Stadt Schenefeld: 3. Änderung des Bebauungsplanes Nr. 37 "Blankeneser Chaussee" für das Gebiet südlich des Osterbrooksweges sowie östlich der Blankeneser Chaussee und westlich der Holzkoppel.

Hier: Beteiligung gem. § 4 Abs. 2 BauGB, Stellungnahme des *BUND*-Landesverband SH

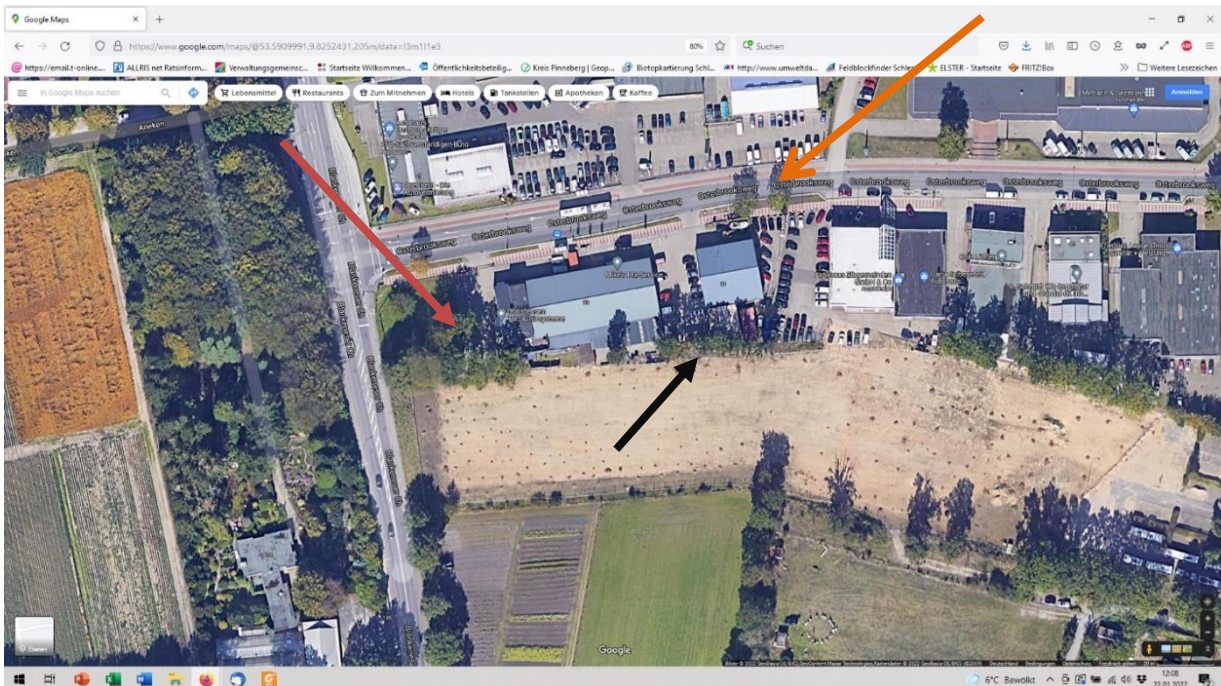
In der Planzeichnung fehlt die Grünfläche nordwestlich des Gewerbegebietes (roter Pfeil) und die Darstellung der zwei Straßenbäume am Osterbrooksweg (oranger Pfeil) . Siehe auch Grünordnerischer Fachbeitrag, S. 3 Bäume und sonst. Gehölzstrukturen und folgender Screenshot:

In dem Entwurf vom 22.07.2020 wurde zwischen dem Gewerbegebiet und dem Sondergebiet SO 3 eine Fläche zum Anpflanzen von Bäumen, Sträuchern und sonstigen Bepflanzungen dargestellt (schwarzer Pfeil). Es ist anhand der Texte in der Begründung und im Grünordnerischen Fachbeitrag nicht nachvollziehbar, warum die Grünflächen und die Bäume im Teil A Planzeichnung und Teil B Festsetzungen der aktuellen Fassung nicht mehr aufgeführt sind.

Die beiden Grünflächen sollten als öffentliche Grünfläche und die Bäume zum Erhalt festgesetzt werden.
